**COMUNE di ALMENNO SAN SALVATORE**

**Oggetto: Avviso avvio del procedimento di verifica di assoggettabilità alla VAS della proposta di Piano attuativo "via Don Mazzolari" in variante al Piano di Governo del Territorio (PGT) vigente**

In riferimento alla Vostra richiesta di parere di competenza del 08 aprile 2021 ns. prot. 11266/21 in merito alle opere del nuovo piano Attuativo "via Don Mazzolari"

PARTICOLARE POZZETTO MONOLITICO

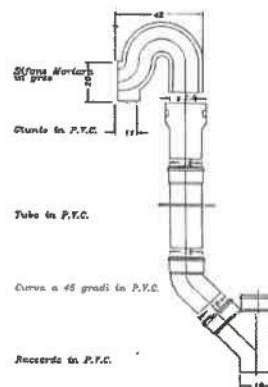
- proprietà privata che su suolo pubblico;
- per le caditoie stradali dovranno essere impiegati pozzetti prefabbricati monolitici con Sifone Mortara (vedasi schema allegato), con dimensioni interne 45 cm x 45 cm x 100 cm – sp. 7 cm, in conglomerato cementizio vibrato. I diametri della rete di smaltimento acque meteoriche dovranno essere uniformati, dovrà essere rinfiancata con calcestruzzo per uno spessore minimo di 15 cm, curve e pezzi speciali necessari per l'innesto alla tubazione principale. Le caditoie dovranno essere in ghisa sferoidale seconda la norma UNI-EN 124 classe D400 secondo le normative vigenti, ad elevato potere di assorbimento, da posizionarsi a lato strada.
